Overzicht toegestane technische aanpassingen vanaf seizoen 2019 tot aan de start van seizoen 2025.

Deze beschrijving heeft tot doel de toegestane aanpassing aan te geven ivm technische conformiteit. Een aantal van deze aanpassingen zijn verplicht maar een aantal zijn ook optioneel. Andere aanpassingen of wijzigingen zijn uitdrukkelijk niet toegestaan indien niet omschreven in een officieel aanvullend bulletin.

2. Massa Diff koeling pomp – optioneel.

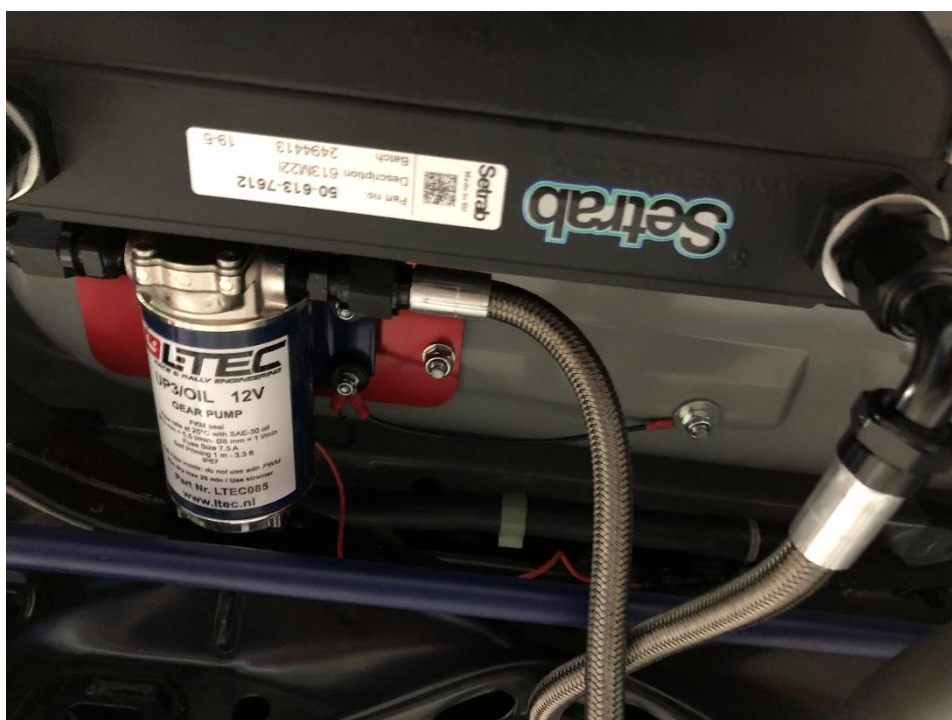
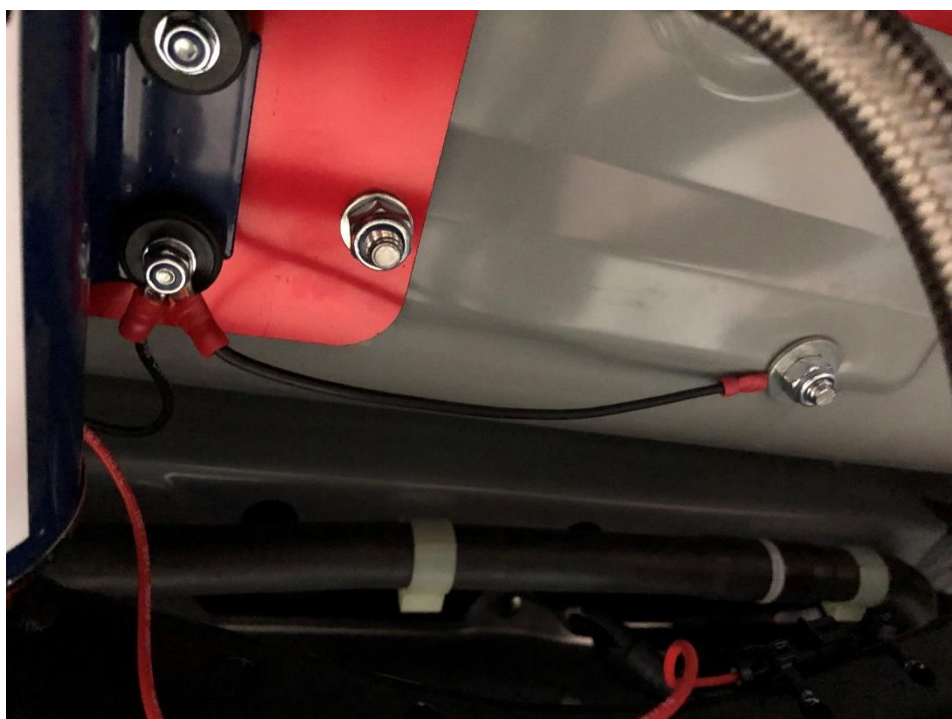
Het kan bij sommige auto's voorkomen dat de pomp voor de diffkoeling niet naar behoren werkt. Dit kan komen door een gebrek aan goeie massa. Om dit te verbeteren mag er een extra kabeltje van het originele massa punt naar het chassis gemaakt worden. Zorg dat het chassis goed kaal gemaakt is waar de kabel bevestigd wordt. Zie foto

3. Massa accu kabel, optioneel.

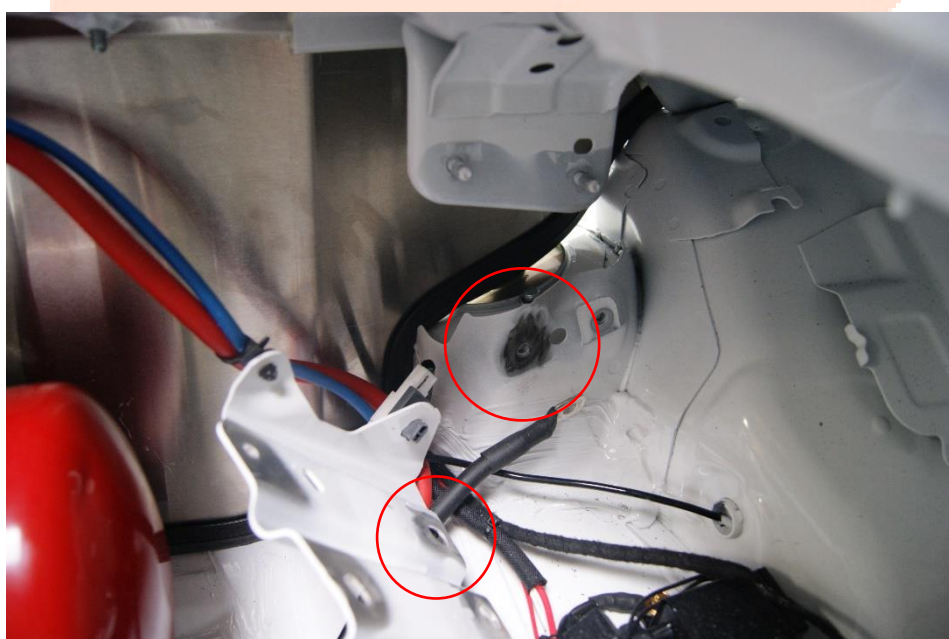
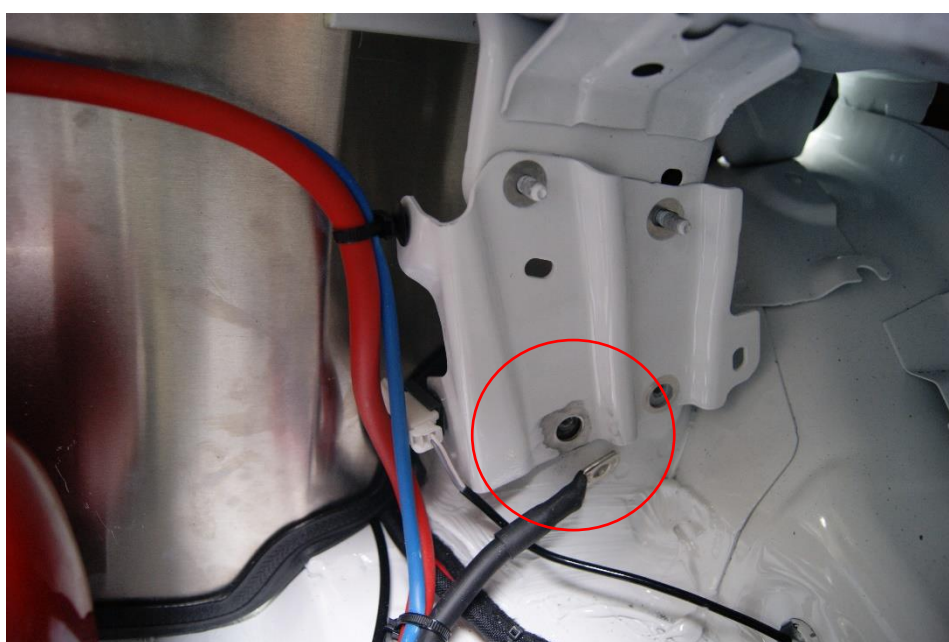
De massa kabel van de accu naar het chassis kan bij sommige auto's iets minder goed contact maken. Om dit te verbeteren moet de kabel los gemaakt worden aan de kant van het chassis en het contactvlak geschuurd worden. Ook de plaat waar de kabel op gemonteerd zit moet los gehaald worden en het contactvlak schuren aan beide kanten. Zie foto's
Check dit regelmatig. Door oxideren kan het contact namelijk weer verslechteren.

Camberverstelling bout 14mm

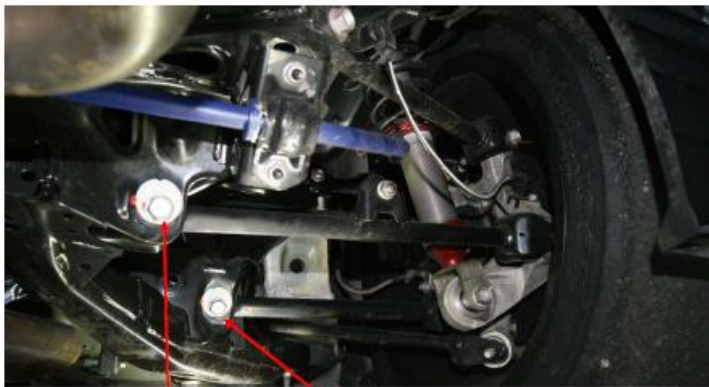
Er zijn nieuwe stalen draagarmbussen om het verloop van de excentrische-verstelbouten van de camber en sporing te voorkomen. Aan de voorzijde de onderste draagarmbussen (inwendige diameter 14mm) vervangen van de camberverstelling voor de nieuwe stalen versie. Aandraaimoment 145 Nm

Aan de achterzijde de draagarmbussen (inwendige diameter 12mm) vervangen van de sporing- en de camberverstelling voor de stalen versie. Aandraaimoment 135 Nm

Differentieel vullen:

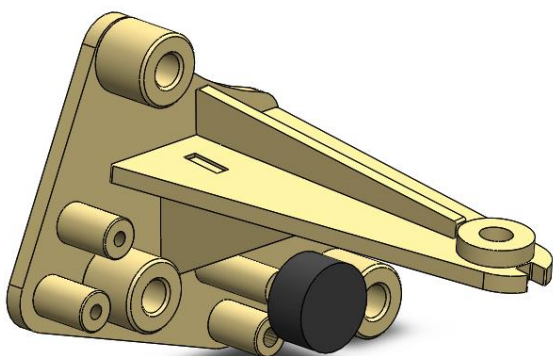
Om het differentieel te vullen met olie moet de koeler met pomp gedemonteerd worden om deze onder het niveau te brengen van het differentieel.

Dan moet de bovenste leiding op het differentieel los gehaald worden. Dan moet het differentieel vanaf die leiding gevuld worden. Dit kan het beste gedaan worden met een drukvatje of expapomp. Vullen tot de olie uit de vulplug komt lopen (bovenste aansluiting op het differentieel). Dit is ±1.2L

6. Nieuwe motorsteun Mazda MX5 cup, optioneel.

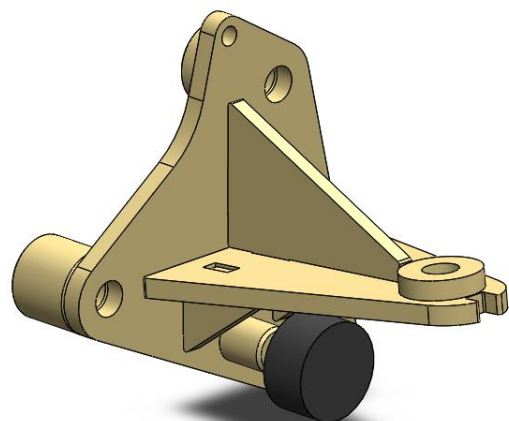
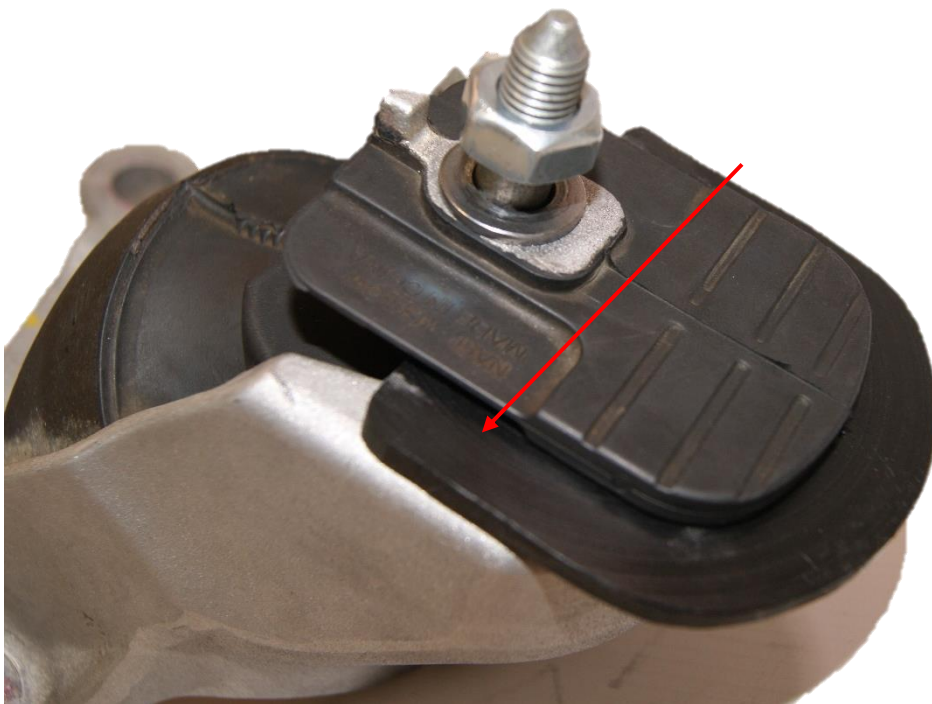
Er zijn nieuwe versterkte motorsteunen ontwikkeld. Hierbij kunnen de originele bouten gebruikt worden en is er een rubberen bus gemonteerd om het kantelen van de motor tegen te gaan.

Om het kantelen van de motor verder tegen te gaan is er een kunststof plaatje gemaakt wat gemonteerd wordt onder het originele rubber.

Kunststof plaatje onder originele motor rubber

13. Alternatieve opstelling Diff koeler (vervolg op punt 5. (optioneel)

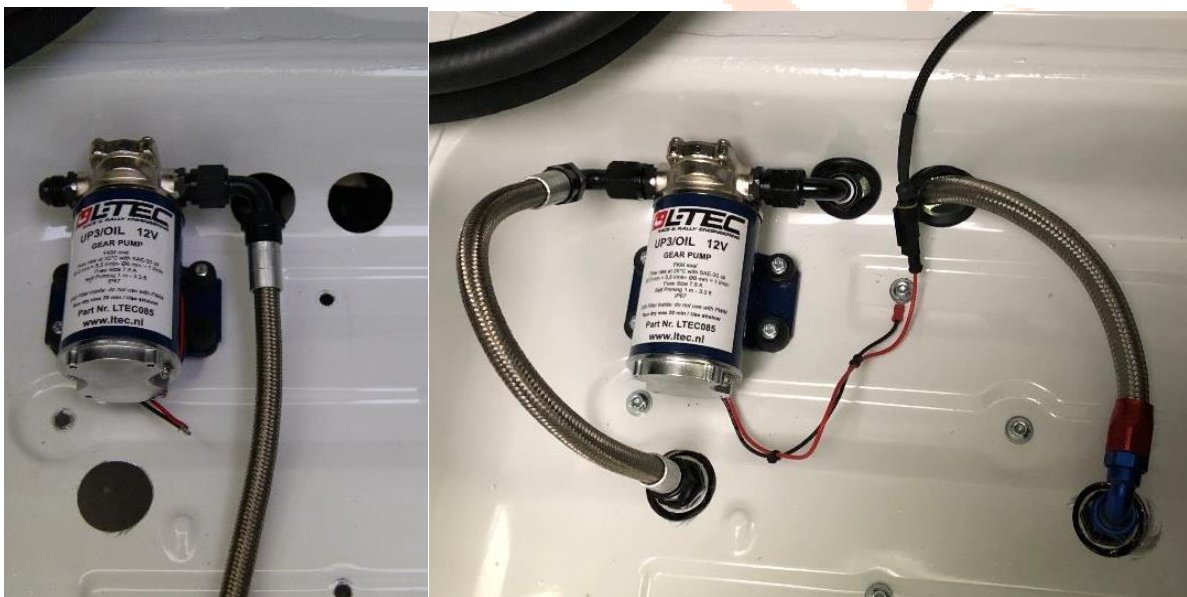
Verplaatsen van de pomp naar binnen en de koeler andersom monteren. Voor betere lucht doorstroming en beter ontluichten.

Nieuwe olie leiding met rechte en 90 graden bocht dash 8. Totale lengte 590mm.

Doorvoer rubbers 2x. Na het demonteren van de montage plaat, 2 gaten markeren op aangegeven locatie. Precies tussen de 2 gaten van de ophanging van de olie koeler.

Daarna de plaat monteren onder de auto op de originele positie. De 4 gemarkeerde gaten van de pomp doorboren en op de plek van de 2 zojuist geboorde gaten een gat van 40mm boren met een gaten boor.

21. Sleeppogen voor- en achterzijde. Optioneel.

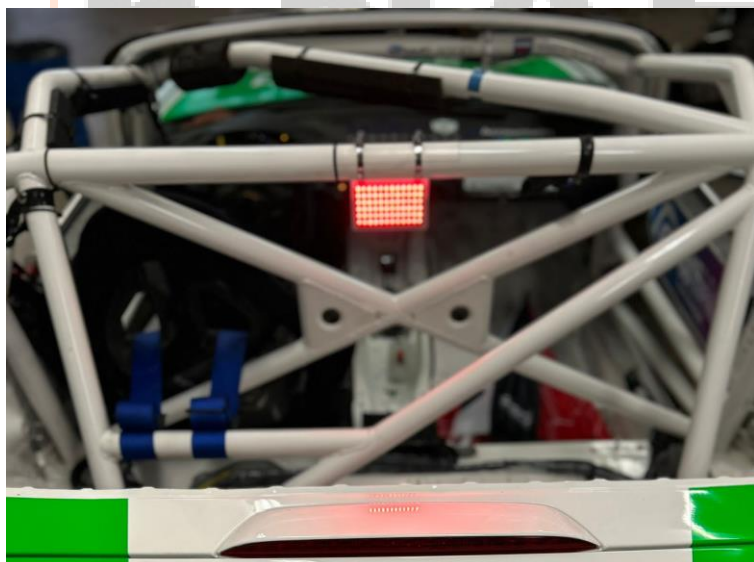
Om schade te voorkomen bij close rijden en slipstreamen mag de montage van de sleeppogen aangepast worden waardoor deze dieper liggen en niet meer uitsteken en schade kunnen veroorzaken bij een voor- of achterligger. De originele plaats en sterkte moet behouden blijven.

24. Extra temperatuur en druksensor.

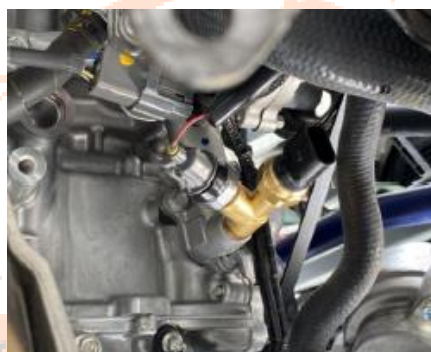
Om een betere controle te hebben op de oliedruk en olietemperatuur van de motor is het plaatsen van een extra sensor gekoppeld aan het AIM systeem met onmiddellijke ingang toegestaan conform onderstaande beschrijving:

Maxda MX5 cup uitbreiding dataloggingsysteem AIM MXM met oliedruk- en olietemperatuursensor, leverbaar via ALBI Engineering.

27. Aanpassing veren schokbrekers per 1 maart 2025

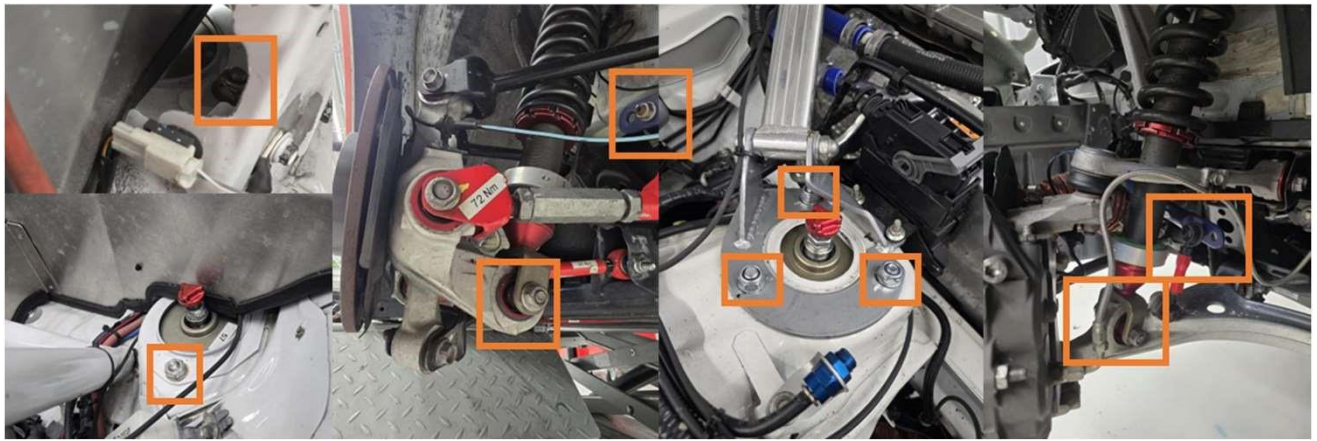
New spring specs: **te be ordered via sales@intrax.nl**

- 220mm unloaded height
- 80N/mm springrate "220-80"

- Measure your ride heights!
- Remove rear springs and replace with the new type springs
- Remove front springs and replace with previous rear springs

Removal of springs:

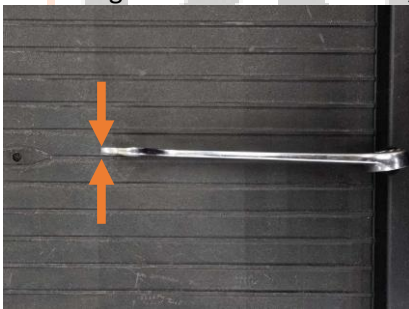
For the correct removal, make sure you have a **thin** 18 spanner with a height between 4-5mm. A cheap normal 18mm spanner can be grinded down to create a thin spanner. As long as the open end has a height between 4 and 5 mm, see below

Attention!

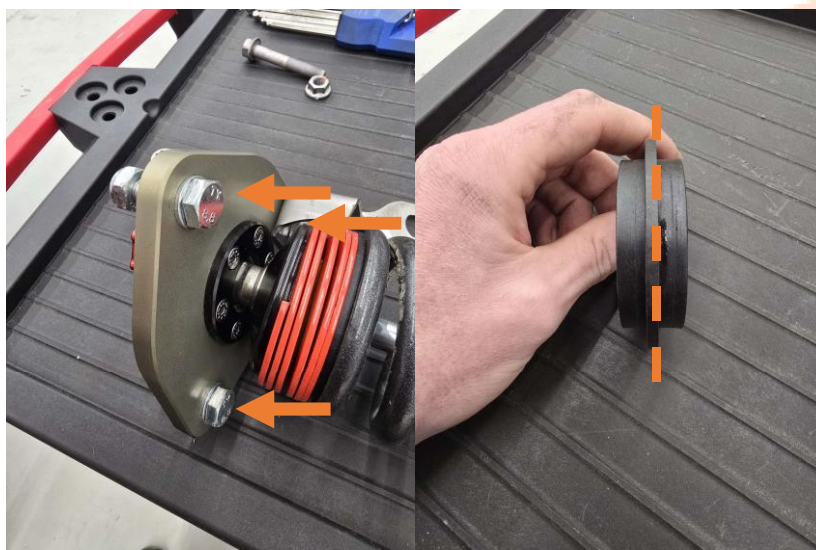
There is some height difference between the original front and rear, and the original and new rear main springs.

The choice of a longer new rear spring is for more ease in adjustment as the spring platform was always in the middle of the top suspension arms, which made adjusting difficult.
